Mejora importante de diseño: Brazo de control en dirección hacia atrás trasero superior de Ford Expedition y Lincoln Navigator 2017-2009

Marca	Supreme	Producto	Brazos de control	Fecha	Mayo de 2021
Número de parte	CMS401142

Figura 1. Brazo de control Supreme de Mevotech con rodamientos superior e inferior de metal sinterizado autolubricantes y engrasables y forjado mejorado de una pieza sólida (arriba) vs diseño de dos piezas de brazo de control estilo equipo original y rodamiento de plástico (abajo)

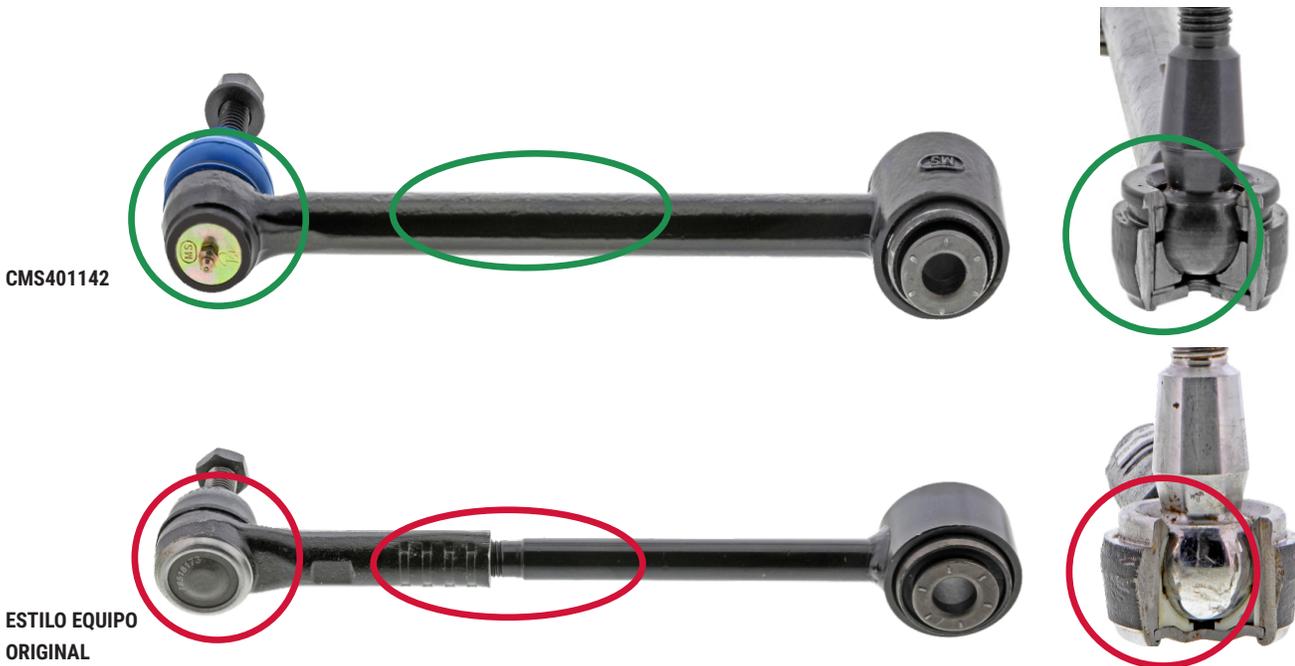
Los números de parte de fabricante de equipo original 9L1Z5A972A y HL1Z5A972A y varios otros, así como otros brazos de control en dirección hacia atrás traseros superiores estilo equipo original para las aplicaciones que se mencionan a continuación, retienen el diseño original de dos piezas, donde el eje está atornillado en el conjunto de la junta esférica.

El brazo de control en dirección hacia atrás trasero superior Supreme de Mevotech CMS401142 está diseñado con un perfil forjado mejorado que ofrece un diseño de una pieza más sólido y grueso. Este diseño agrega rigidez y resistencia al conjunto completo. Además, el brazo de control Supreme de Mevotech CMS401142 se caracteriza por rodamientos de metal sinterizado engrasables superior e inferior que aumentan la vida útil de la parte. Se incluye hardware nuevo para la instalación completa. **Consulte la Figura 1.**
